Mission régionale d'autorité environnementale

**Avis délibéré de la Mission Régionale
d'Autorité environnementale de La Réunion
sur le projet « RunEVA – pôle déchets sud de Pierrefonds »
sur la commune de Saint-Pierre**

n°MRAe 2020APREU5

*Vue en plan du projet et de ses abords immédiats
(extrait du dossier « plans » – classeur II / V)*

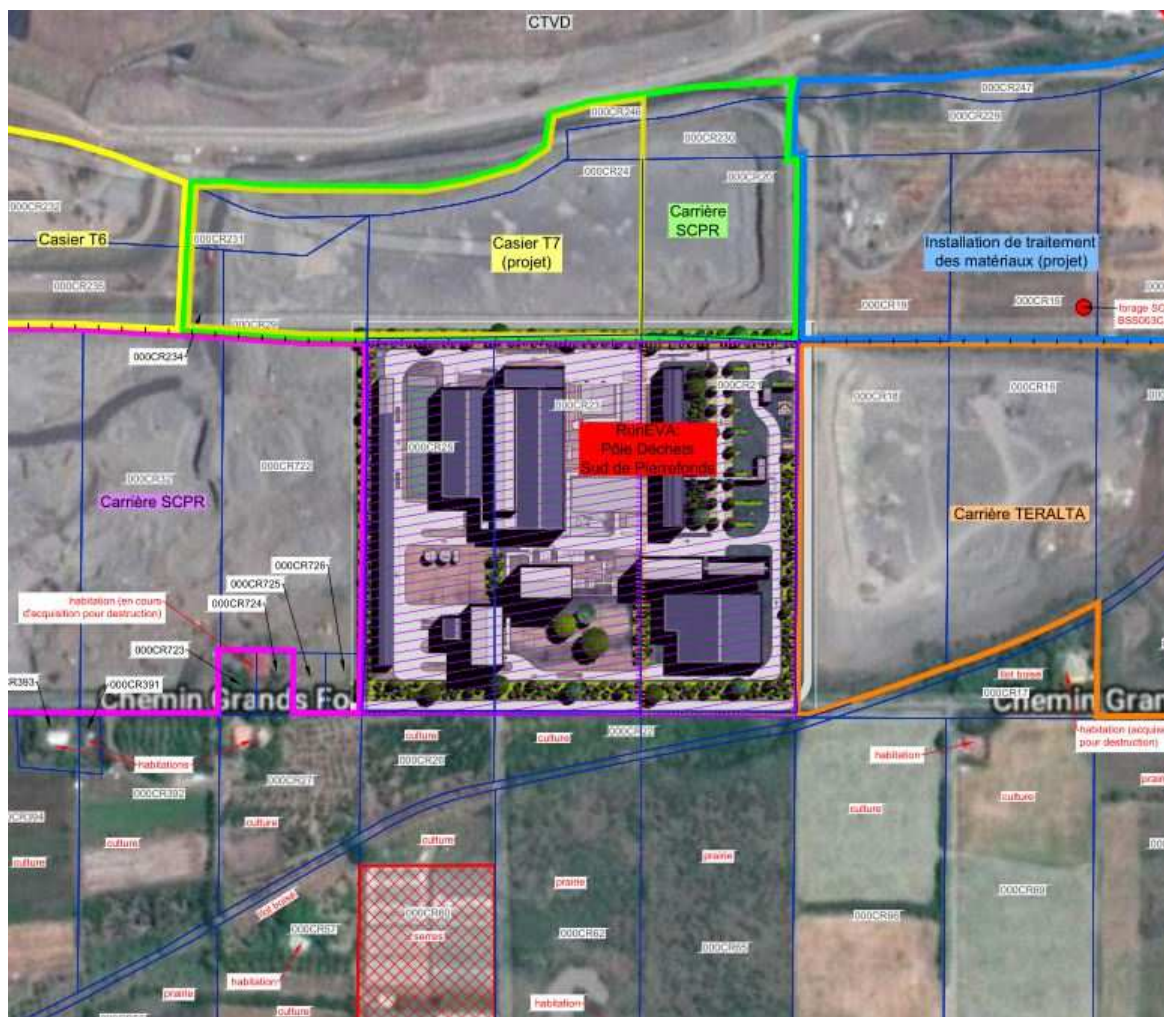
- ***L'Ae recommande au pétitionnaire de localiser la micro-station de traitement des eaux usées domestiques sur le plan masse du projet RunEVA, au même titre que les différents équipements de gestion des eaux du process en vue de leur recyclage (bassins de réception, décantation, neutralisation et stockage), et d'insérer ce document complet également dans l'étude d'impact.***
